Министерство путей сообщения СССР
ГИПРОТРАНССИГНАЛСВЯЗЬ
сентябрь 1979 г. Шифр РПБ 7 № 1247/914 Составил
Г.Е.Орехов

УКАЗАНИЯ

по проектированию устройств автоматики, телемеханики и связи
на железнодорожном транспорте

Рекомендации по улучшению работы
линейной цепи РПБ-ГТСС

РИС 1.

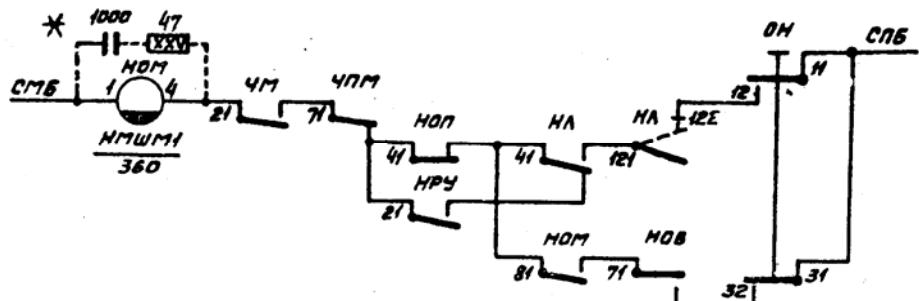
- в схему реле НОМ (ЧОМ), рис.1;
- в схему реле НОП (ЧОП), рис.2.

На рис.1 параллельно обмотке реле НОМ (ЧОМ) дополнительно установлен конденсатор емкостью 1000 мкФ и резистор 47 Ом, чтобы увеличить время на отпускание якоря реле и благодаря этому исключить сбои при включении разрешающего огня на выходном светофоре, если нажатие и отпускание кнопки ОН (ОЧ) выполнено ДСП кратковременно до получения контроля загорания зеленой лампочки выходного сигнала на табло.

РИС 2

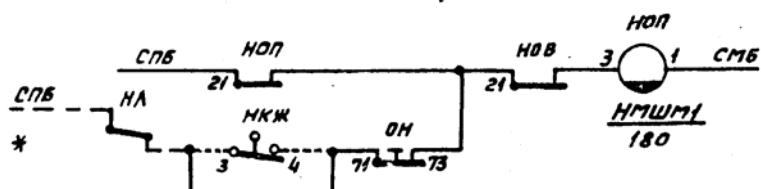
На рис.2 приведена измененная схема, в которой цепь возбуждения реле НОП (ЧОП) проходит через тыловой контакт нейтрального якоря линейного реле (контакт используется из существующей схемы или устанавливается повторитель нейтрального контакта реле), а обесточенное состояние реле свидетельствует, что прохождение блоксигнала "III" закончено.

Такая мера исключает возможность образования ложной занятости перегона на станции отправления, если ДСП станции приема нажимает кнопку "дача прибытия", а ДСП станции отправления одновременно нажал клавишу НДС (ЧДС), не убедившись предварительно в свободности перегона по контрольным лампочкам табло.
